PROTOKÓŁ NR 28/2021

z narady koordynacyjnej

1. Projekt: Przebudowa sieci wodociągowej w Cieszynie przy ul. Frysztackiej wraz z ul. Majową oraz ul. Mokłą (obr. 63, dz. 1, 108,6/12 i inne)
Inwestor: Wodociągi Ziemi Cieszyńskiej Sp. z o. o., ul. Myśliwska 10, 43-450 Ustroń
Wnioskodawca: PPKU „ABI” Marek Gumola, ul. Komorowicka 94, 43-300 Bielsko-Biała
Projektant: mgr inż. Marek Gumola, nr upr. 237/02 UW Katowice
Data wpływu: 28.10.2021 Nr GKK.6630.80.2021

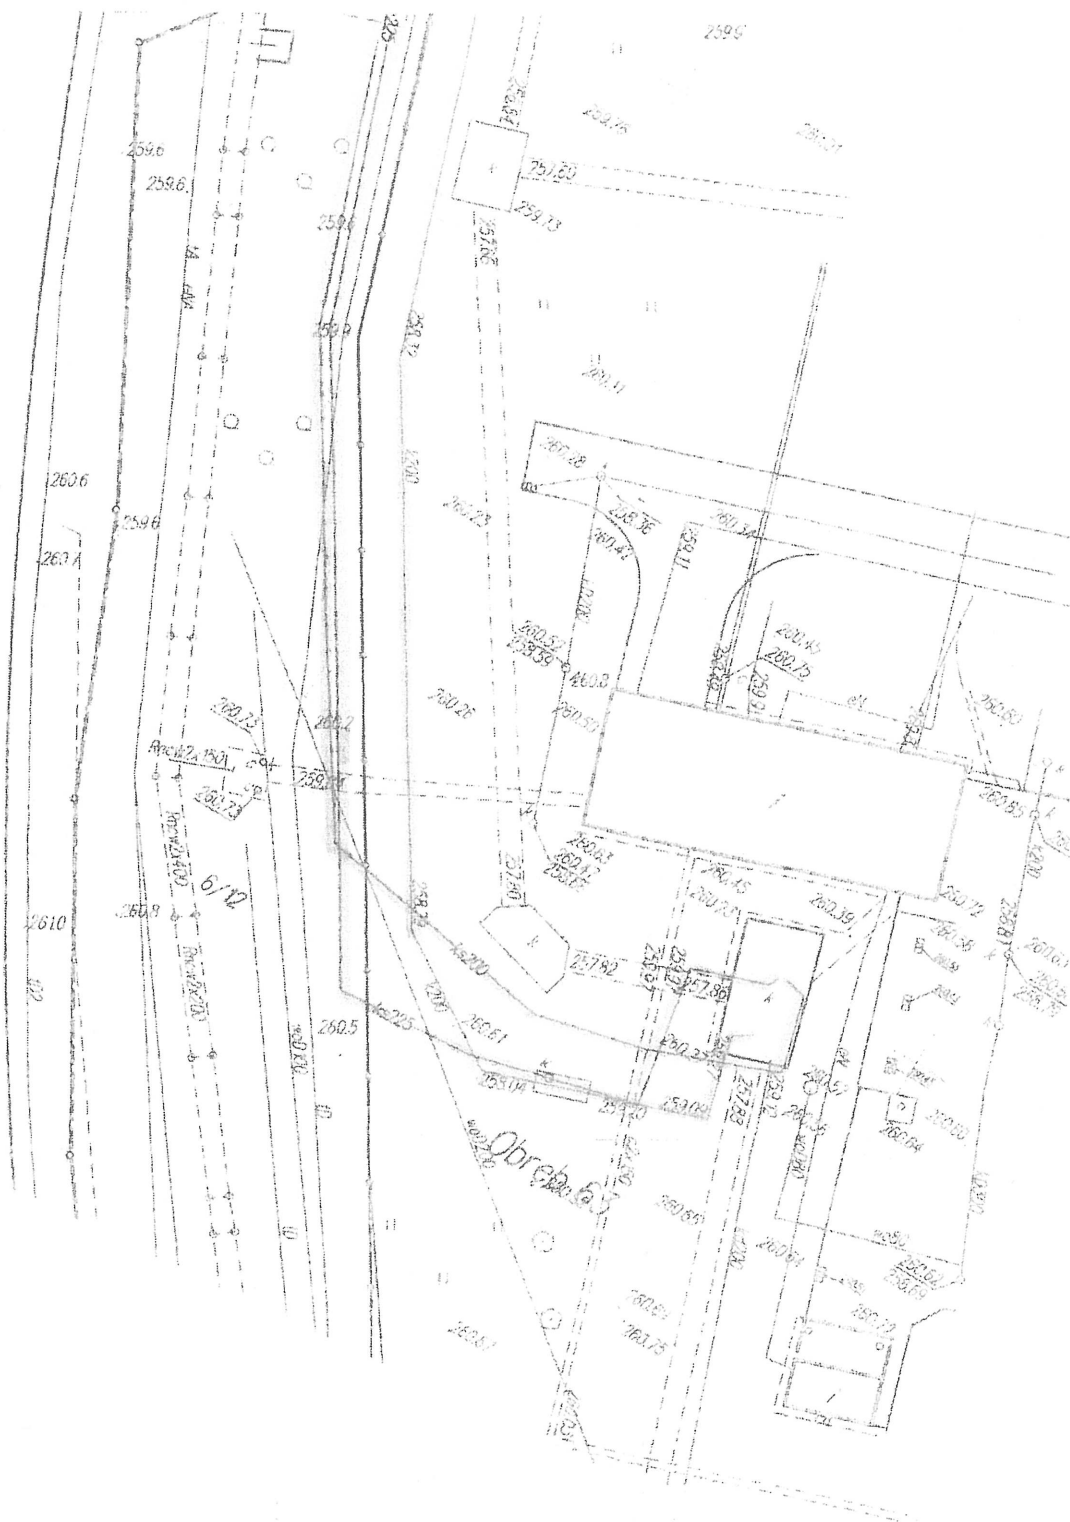
1. W załączeniu przekazujemy kopię inwentaryzacji geodezyjnej z wyeksponowanym kolorem pomarańczowym orientacyjnym przebiegiem rurociągów tłocznych (2x ks Ø200mm i ks Ø225mm) w rejonie oczyszczalni ścieków w Cieszynie przy ul. Motokrosowej 27 prosimy o ich uwzględnienie w projekcie budowlanym.

2. Przed przystąpieniem do robót, prowadzonych w rejonie przebiegu kolektora K01 oraz ww. rurociągów ciśnieniowych, należy wykonać wykopy kontrolne w celu weryfikacji ich lokalizacji i głębokości posadowienia.

3. W miejscu skrzyżowania projektowanej sieci wodociągowej z kolektorem K01 oraz w rejonie zbliżeń z rurociągami tłoczными roboty budowlane należy prowadzić w otwartym wykopie.
